銚子市海岸づくり会議（第1回）での意見内容について

位置図

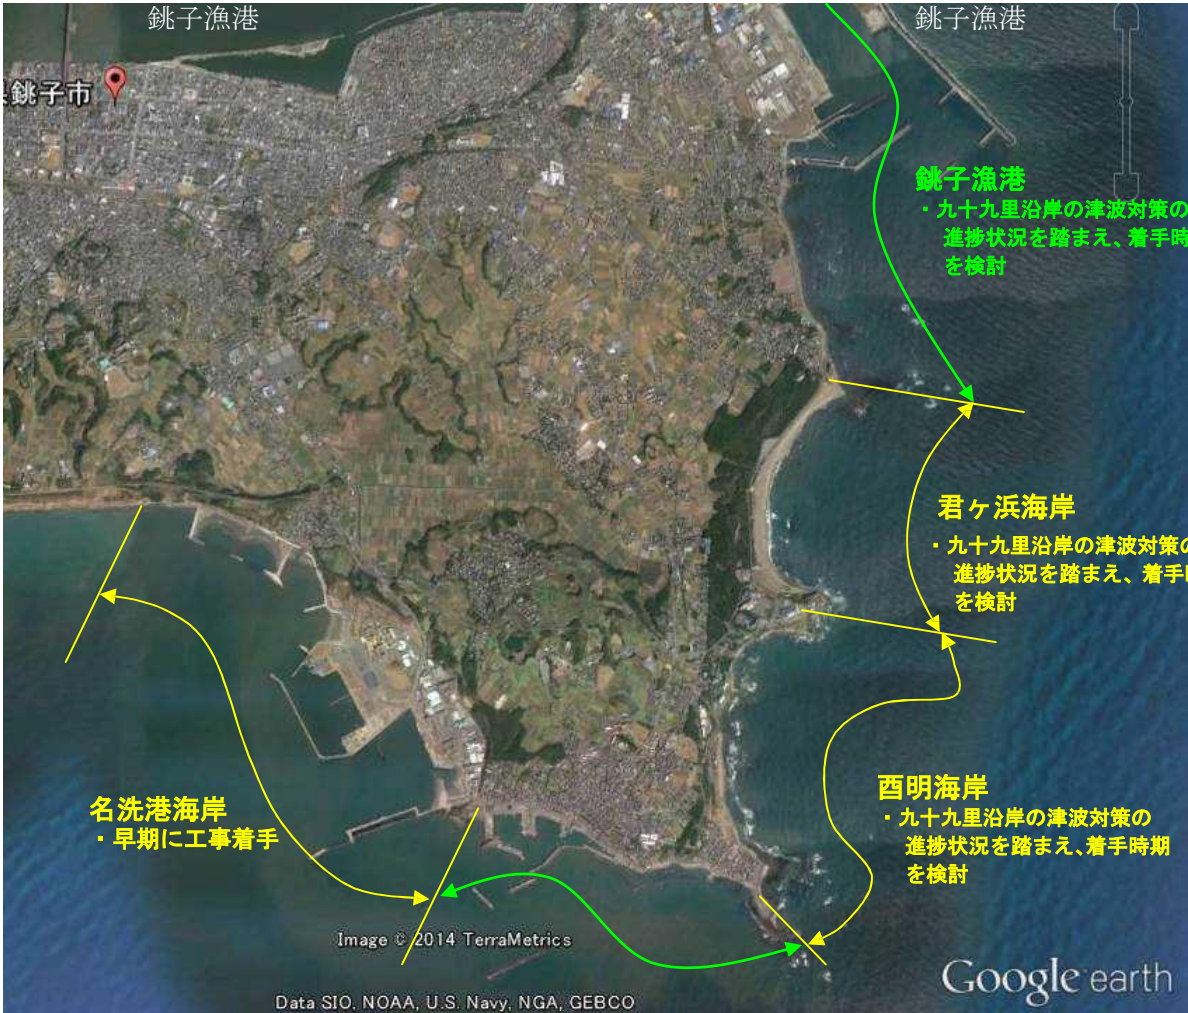
質問・意見	検討結果
<ul style="list-style-type: none"> 名洗港の対策施設計画は千葉科学大学の通学路になっているので法線案よりもっと海側にできないか。 (第2工区) 	<p>県回答：</p> <ul style="list-style-type: none"> 現況の道路は歩道も含め、そのまま残すこととし港湾の用地に設置する。
<ul style="list-style-type: none"> 擁壁に覗き窓設置などを検討することはできないのか。 (第2工区) 	<p>県回答：</p> <ul style="list-style-type: none"> 先進、他県での事例調査の結果、覗き窓は飛砂等により摺りガラス状になってしまうことがわかった。遊歩道で対応したい。
<ul style="list-style-type: none"> 歩道の嵩上げ等は検討の余地はあるか。 (第2工区) 	<p>県回答：</p> <ul style="list-style-type: none"> 名洗港海岸第2工区では津波対策施設の整備により、海が全く見えなくなるなど眺望が悪化することから、対策施設の一部を遊歩道として利用できるよう検討した。
<ul style="list-style-type: none"> 市民が津波対策の施策判断ができるのか。 	<p>県回答：</p> <ul style="list-style-type: none"> 名洗港海岸の犬若地区、銚子マリーナ・潮見町地区、名洗町地区において地区勉強会を開催し再度説明を行い理解の向上に努めた。
<ul style="list-style-type: none"> まず千葉県の津波対策についての検討結果及び対策方針、周辺の事例を説明してはどうか。 	<p>県回答：</p> <ul style="list-style-type: none"> (2)千葉県内の他海岸での整備事例により説明。
<ul style="list-style-type: none"> 銚子市の全体的な津波対策の計画を示して欲しい。 	<p>県回答：</p> <ul style="list-style-type: none"> 別紙のとおり計画している。
